SERVICE BULLETIN

KONTROLLE VON EXZENTER UND KRAFTSTOFFPUMPENSTÖSSEL BEI ROTAX[®] MOTOR TYPE 912 (SERIE) SB-912-049

Kontrolle von Exzenter und Kraftstoffpumpenstößel bei ROTAX[®] Motor Type 912 (Serie).

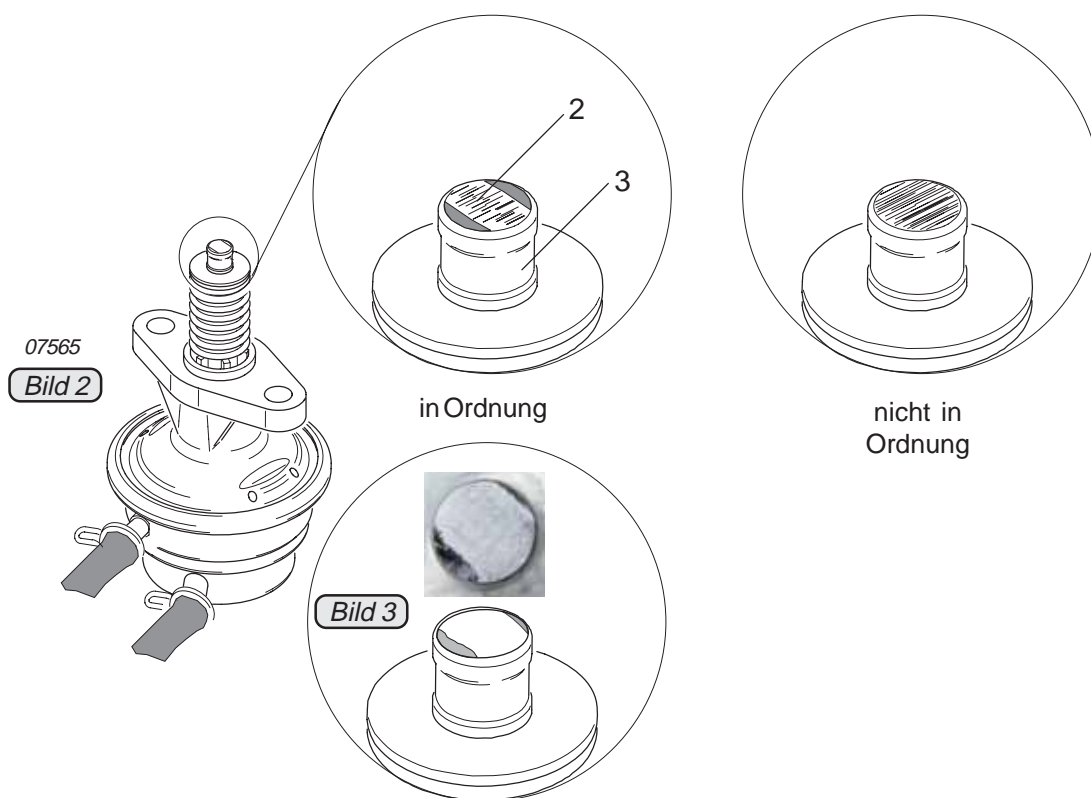
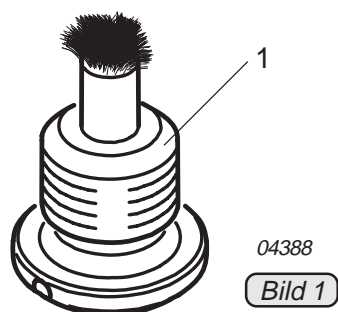
- Kraftstoffpumpe ausbauen
- Detaillierte Kontrolle der Oberfläche (2) des Pumpenstößels (3). Dabei darf die Kontaktfläche zum Exzenter keine Freßstellen aufweisen. Geringfügig aufscheinende Reibspuren sind zulässig. Siehe dazu Bild 3. Je nach bereits erfolgter Laufzeit ist die Breite der Kontaktstelle größer. Sind Reibspuren über den gesamten Durchmesser des Pumpenstößels sichtbar, so ist die Kraftstoffpumpe aufgrund erhöhten Verschleiß zu tauschen.

- Wenn in Ordnung, Kraftstoffpumpe samt neuem Isolierflansch wieder einbauen.
- Magnetschraube demontieren und auf erhöhten Metallanteil kontrollieren. Siehe dazu Bild 1.

Stahlspäne in geringer Anzahl wie Bild 1 dargestellt sind noch akzeptabel, wenn die Belagstärke kleiner als 3 mm ist. Bei unklarem Befund ist der Ölkreislauf zu spülen und anschließend ein neuer Ölfilter zu montieren.

Wird eine unüblich verschlissene Oberfläche des Pumpenstößels und/oder Exzenter festgestellt, dann ist das Propellergetriebe samt Antriebsrad und Kraftstoffpumpe an den autorisierten Vertriebspartner bzw. deren Service Center zur Instandsetzung zu senden.

Wird an der Magnetschraube (1) eine Menge an Spänen (kleiner als 3 mm) festgestellt, und am Pumpenstößel der Kraftstoffpumpe Verschleiß festgestellt, dann ist der Exzenter und die Kraftstoffpumpe zu tauschen. Dazu ist das Propellergetriebe samt Antriebsrad und Kraftstoffpumpe an den autorisierten Vertriebspartner bzw. deren Service Center zur Instandsetzung zu senden.
